第833回審査会合

敦賀発電所2号炉 敷地の地形、地質・地質構造について

1. 変更内容、理由及び断層連続性評価への影響

第7.4.4.401図(7) K断層 破碎部性状 H24-A-11 深度10.20~12.76m (変位センス, 薄片観察による断層岩区分(1/3))

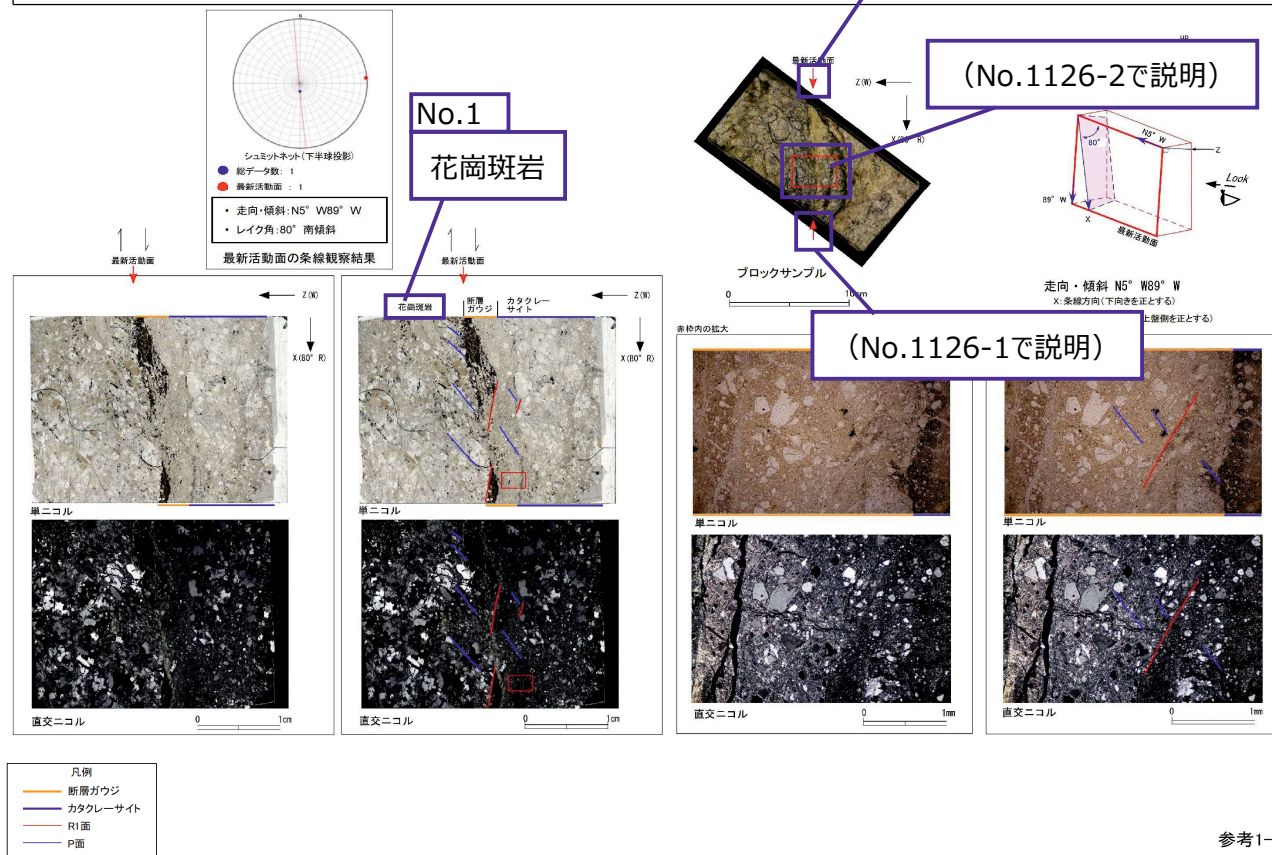
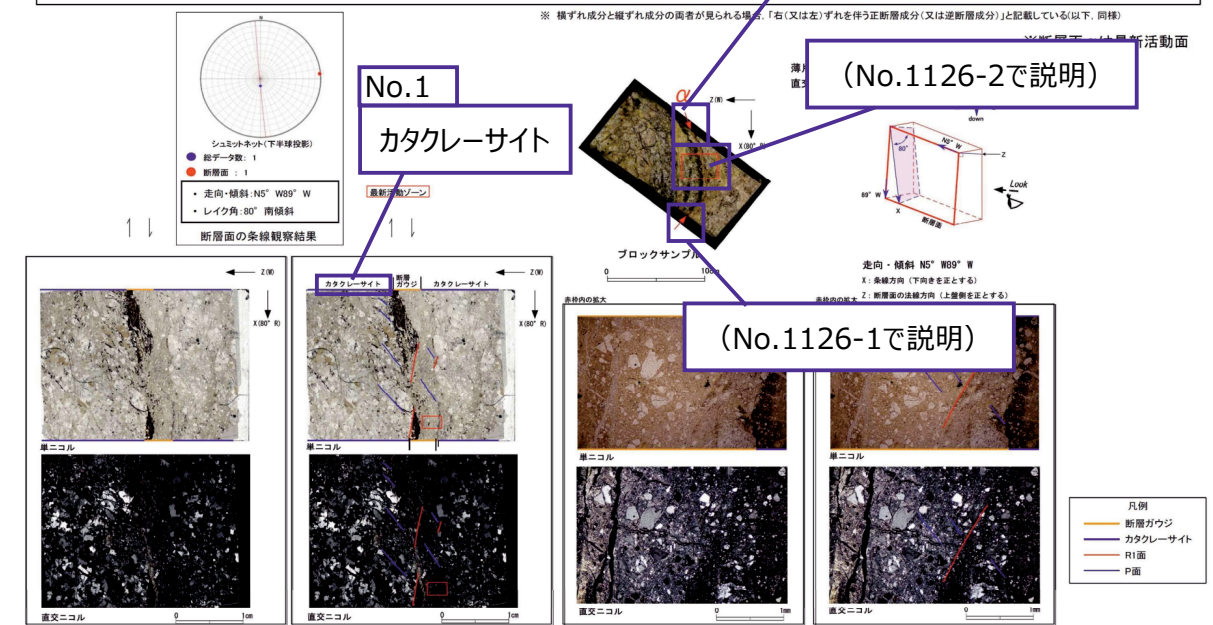
H24-A-11 深度10.20~12.76m 全景写真の記載 (No.1) を修正

H24-A-11のボーリングコア(深度11.81m)から採取した薄片試料の観察結果によれば最新活動面の変位センスは、逆断層成分が卓越する。

・H24-A-11のボーリングコアから採取した薄片試料の観察結果によれば最新活動ゾーンの変位センスは、逆断層成分^{*}が卓越する。
 ・最新活動ゾーンには、断層ガウジとカタクレーサイトの特徴が認められるが、カタクレーサイトの特徴は、カタクレーサイトが断層ガウジに取り込まれたものと考えられることから断層ガウジと判断した。
 > (断層ガウジ)せん断構造に伴う粘土鉱物の定向配列が認められる。
 > (断層ガウジ)基質は粘土鉱物を主体とする。
 > (断層ガウジ)粘土状部の分布は帯状で直線的である。
 > 岩片は少ない。
 > (カタクレーサイト)角ばった岩片が多い。
 > (カタクレーサイト)ジグソー状の角礫群が認められる。

H24-E-2 深度13.23~15.82m 最新活動面の深度 (No.2) を変更、それに伴い、走向・傾斜 (No.3) 及び条線方向 (No.4) を変更
また、切断方向を見直して薄片試料 (No.5) を再作製

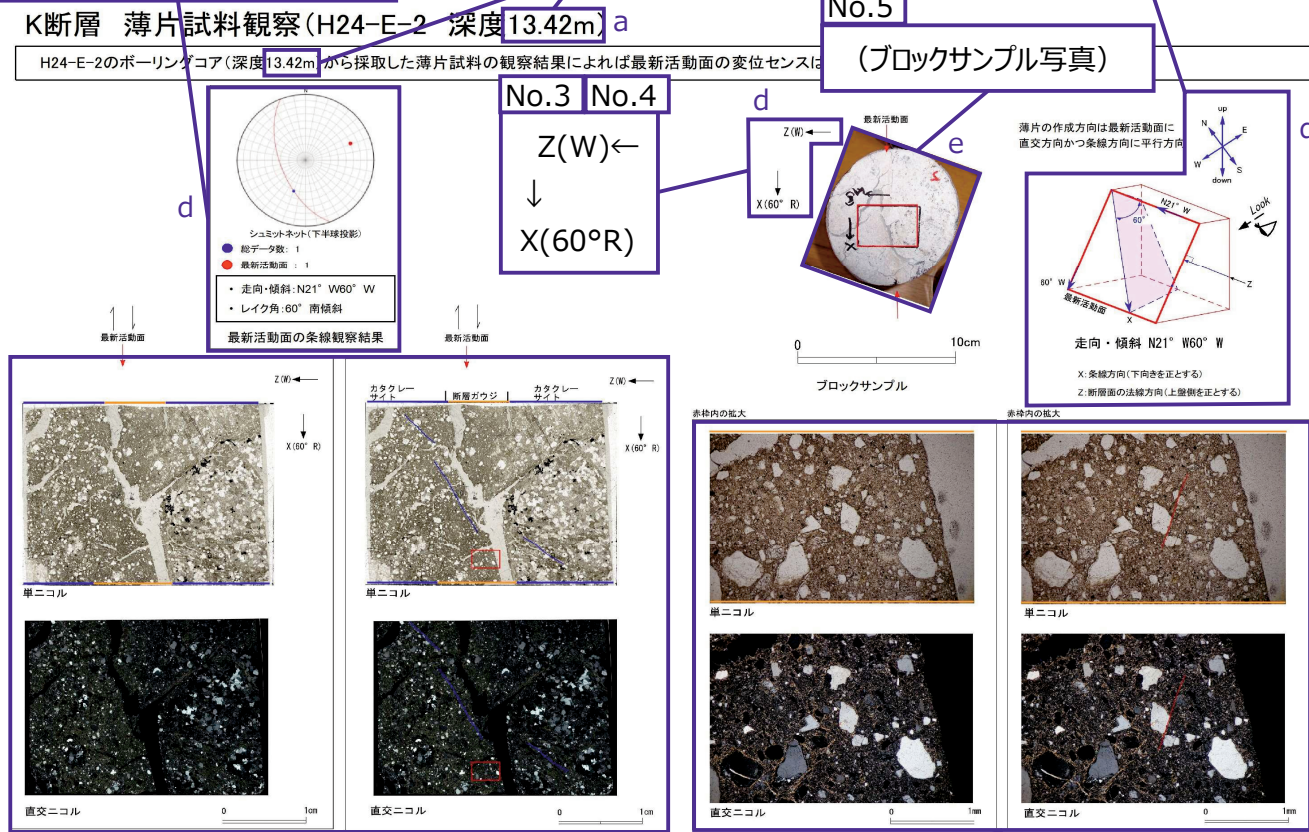
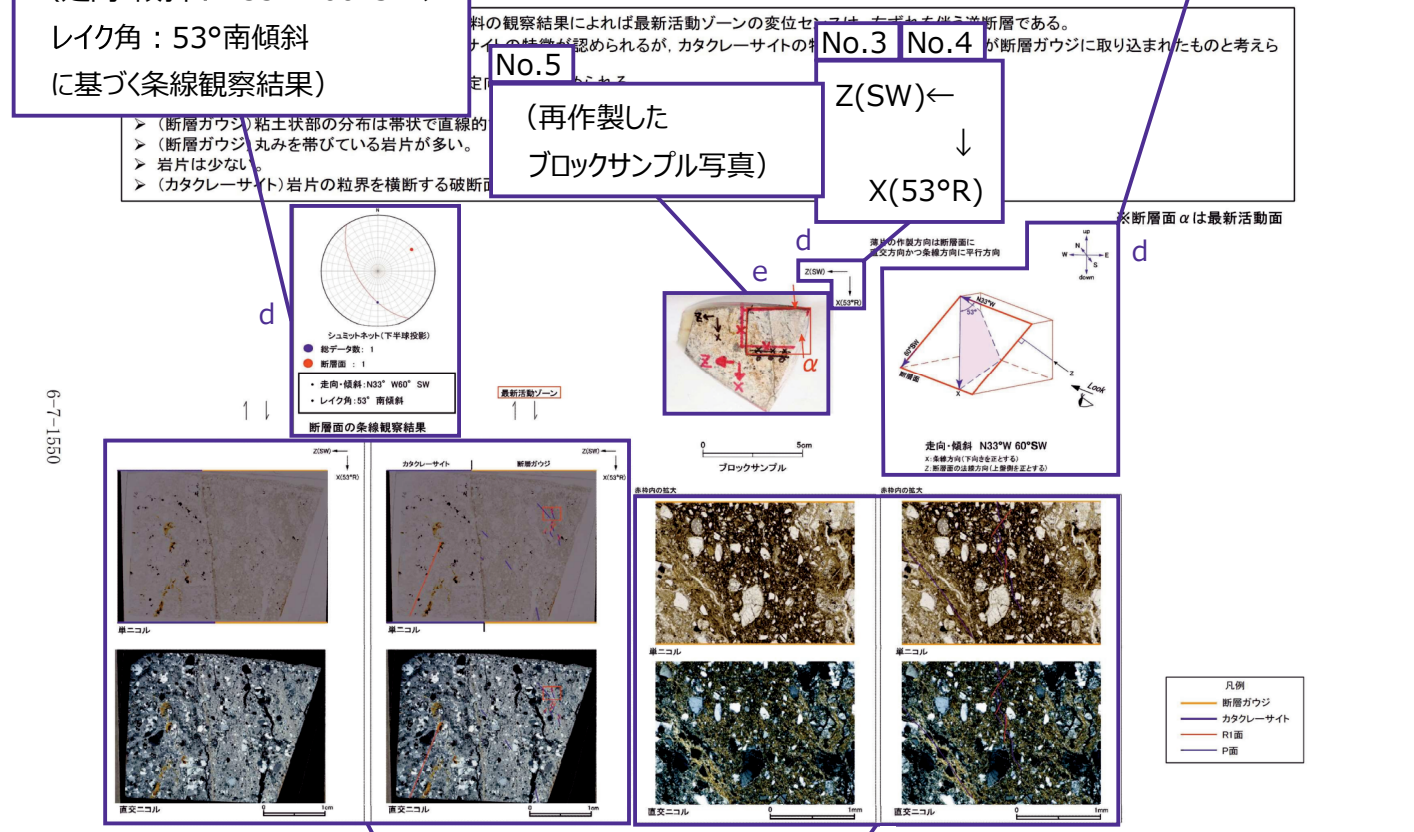
- ・最新活動面の深度を13.46mに変更 (No.2)

- ・走向・傾斜をN33W60SWに変更 (No.3)

- ・条線方向を53Rに変更 (No.4)

- ・薄片試料を、最新活動面と直交する方向で再作製 (No.5)

- a 最新活動面の深度を「13.46m」に変更 (No.2) (ただし、フォーム見直しにより数値の記載なし)
- b 走向・傾斜を「N33W60SW」に変更 (No.3)
- c 条線方向を「53R」に変更 (No.4)
- d 見直し後の走向・傾斜、条線方向に基づく図に変更 (No.3、4)
- e 薄片試料の切断方向を「最新活動面と直交」する方向に変更して再作製 (No.5)

【理由】コアを再観察した結果、深度13.46mが細粒部を伴い最も直線的であった

【理由】最新活動面の深度 (No.2) の変更に伴い、当該深度のせん断面における走向・傾斜に変更

【理由】走向・傾斜 (No.3) の変更により、基準方位が変わることに伴う変更

【理由】薄片試料の作製作業時に正しい情報が反映されていなかった

【断層連続性評価への影響】なし
